Clarificarea nr. 1 la Documentatia de Atribuire
PROIECTARE SI EXECUTIE "AUTOSTRADA PASCANI – SUCEAVA LOT 1"

Cod unic de identificare Contract: 16054368/2024/3877/S13

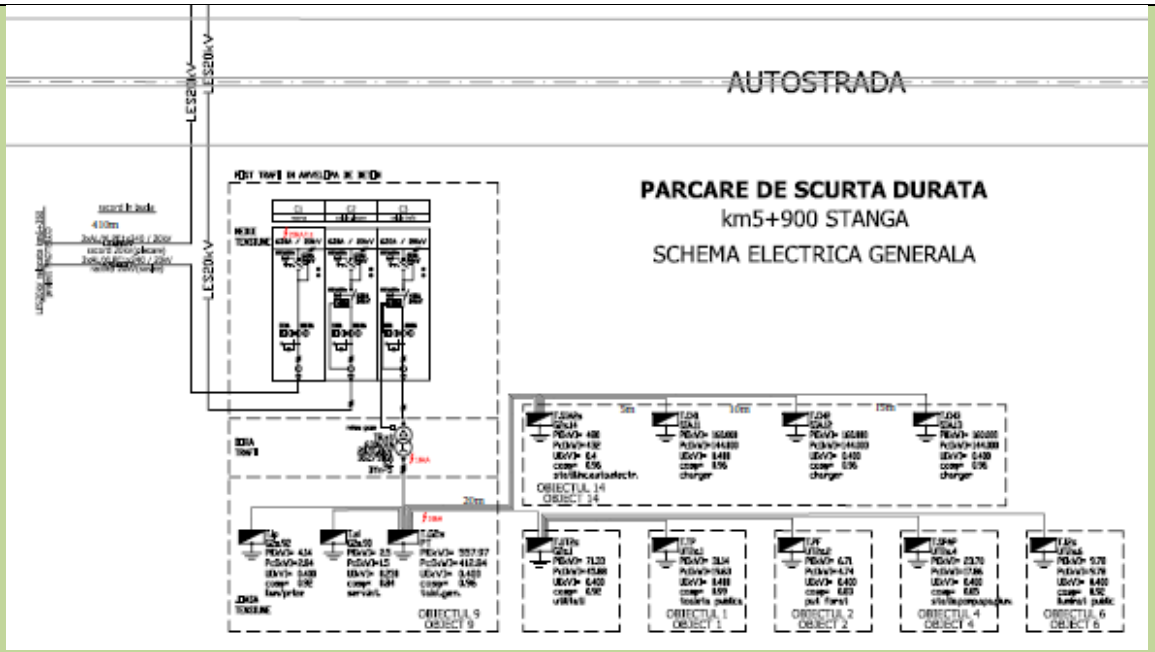
Intrebare 35	***Rugam Beneficiarul sa puna la dispozitia tuturor operatorilor economici urmatoarele avize: avizul IPJ Suceava, avziul AN apele Romane - ABA Siret - Sistemul de gospodarire a apelor Suceava, avizul SNCFR – Directia Regionala de Cai Ferate Iasi, avizul Directiei Judetene pentru cultura Suceava, avizul Minsiterului Agriculturii si Dezvolatrii Rurale, avizul Agentiei nationale de imbunatatiri funciare – Filiala teritoriala Suceava, avizul SC UPC Roamania SA aferente obiectivului de investitii "Proiectare si executie autostrada Pascani – Suceava Lot 1" asa cum se solicita prin CU nr. 419/23.08.2021 emis de catre CJ Botosani. Aceste avize nu se regasesc in cadrul documentatiei puse la dispozitie de catre Beneficiar.***
Raspuns 35	Referitor la avizul IPJ Suceava mentionam faptul ca acesta va fi emis la faza de Proiect Tehnic de Executie. Referitor la avizul de gospodarirea apelor nr. 192/09.11.2023 emis de către Administratia Nationala Apele Romana – Administratia Bazinala de Apa Siret, acesta se regaseste in Volumul 8 „Autorizatii, Avize si Acorduri".

Referitor la avizul MADR, a vedea **Raspunsul 34** din prezenta Clarificare/ Referitor la avizul UPC, mentionam faptul ca UPC a fost preluat de catre Vodafone, iar avizele emise de catre Vodafone au fost puse la dispozitie in cadrul Volumului 8 „Autorizatii, Avize si Acorduri". Referitor la celelalte avize solicitate, a se vedea **Anexa 4 la prezenta Clarificare.**
Intrebare 36	***Rugam Beneficiarul sa puna la dispozitia tuturor operatorilor economici planurile pentru urmatoarele relocari de Drumuri: DE (local) (Contesti – Bursuc Vale) si DE local subtraversare autostrada, aferente obiectivului "Proiectare si executie autostrada Pascani – Suceava Lot 1" asa cum se solicita prin CU nr. 419/23.08.2021 emis de catre CJ Botosani. Aceste planuri nu se regasesc in cadrul documentatiei puse la dispozitie de catre Beneficiar, respectiv in cadrul Volumului 3.1.3 - Relocari Drumuri.***
Raspuns 36	Planul pentru relocarea DE (Contesti - Bursuc Vale) se regaseste in planul 61801-PaSV-SF-1-RL02-3.1.3-PS-001-B00, parte a documentatiei de atribuire publicata in SEAP. Referitor la DE local subtraversare autostrada, avand in vedere ca in cadrul solicitarii de clarificari nu se precizeaza pozitia kilometrica, Autoritatea Contractanta se afla in imposibilitatea furnizarii unui raspuns. Autoritatea Contractanta a pus la dispozitie prin intermediul Documentatiei de atribuire publicata in SEAP toate documentele necesare intocmirii unei oferte corecte si complete din toate punctele de vedere.
